# MÉMOIRE EN RÉPONSE À L'AVIS DE L'AUTORITÉ ENVIRONNEMENTALE

PROJET ÉOLIEN DE SERY-LES-MEZIERES  
COMMUNE DE SERY-LES-MEZIERES (02)

SEPTEMBRE 2022

Cet avis délibéré n° **MRAe 2021-5660** a été émis le **21 septembre 2021** par la Mission Régionale d'Autorité environnementale (MRAe) Hauts-de-France.

Figure 1 : Variante 4 retenue pour l'implantation du parc éolien

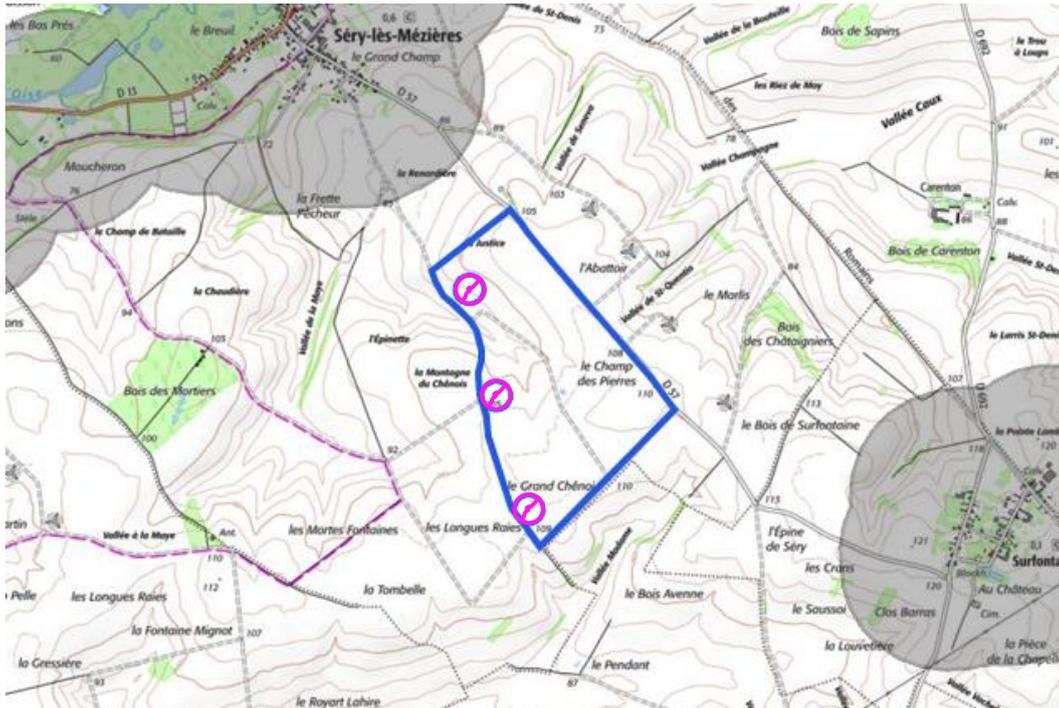
« Au regard des impacts forts du projet sur l'environnement, et notamment sur la migration des oiseaux et les chauves-souris, l'autorité environnementale recommande de compléter l'étude de variantes présentant moins d'impacts environnementaux et selon les cas par celles de l'implantation du projet sur des sites permettant d'obtenir un impact environnemental moindre. »

Une quatrième variante a été étudiée afin de minimiser les impacts sur l'avifaune et les chiroptères, les variantes étudiées sont présentées dans le tableau 1.

Dans cette variante, l'éolienne E1 est déplacée de 32m vers le Nord-Est par rapport à la variante 3 retenue précédemment. Ses nouvelles coordonnées WGS84 sont : 3,430332 49,76142.

Nous obtenons ainsi une distance de 200m de la projection du rotor à la projection de la lisière boisée la plus proche ce qui est en accord avec les recommandations EUROBATS.

*Illustration 1 : Localisation du projet au sein de la Trame Verte et Bleue*

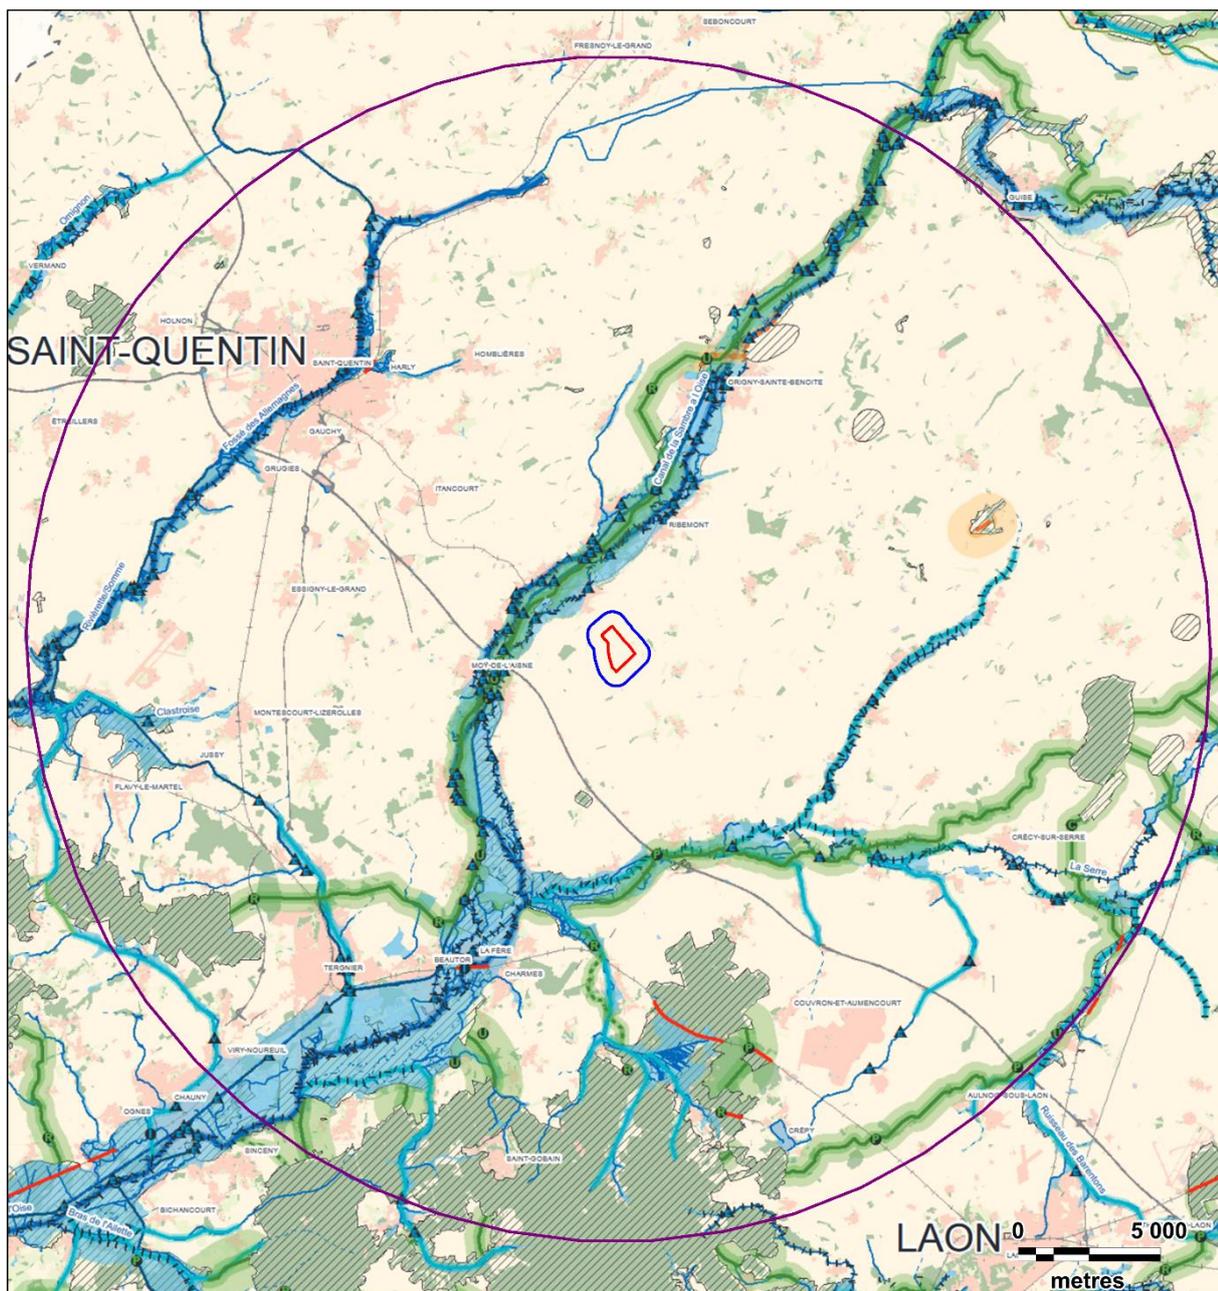
*« L'étude écologique (pages 40 à 43) comprend une présentation des continuités écologiques connues au niveau régional, permettant d'appréhender les enjeux régionaux. Elle note (sur la carte page 42) que sur la zone de projet « aucun élément identifié n'est sujet à constituer une continuité écologique ». Cependant, la carte des habitats naturels (page 52) montre la présence de boisements et haies autour de la zone d'implantation. »*

Au niveau régional, l'aire d'étude immédiate n'est concernée par aucune grande continuité écologique, au sens de la Trame Vert et Bleue, comme visible sur la carte de l'illustration 1.
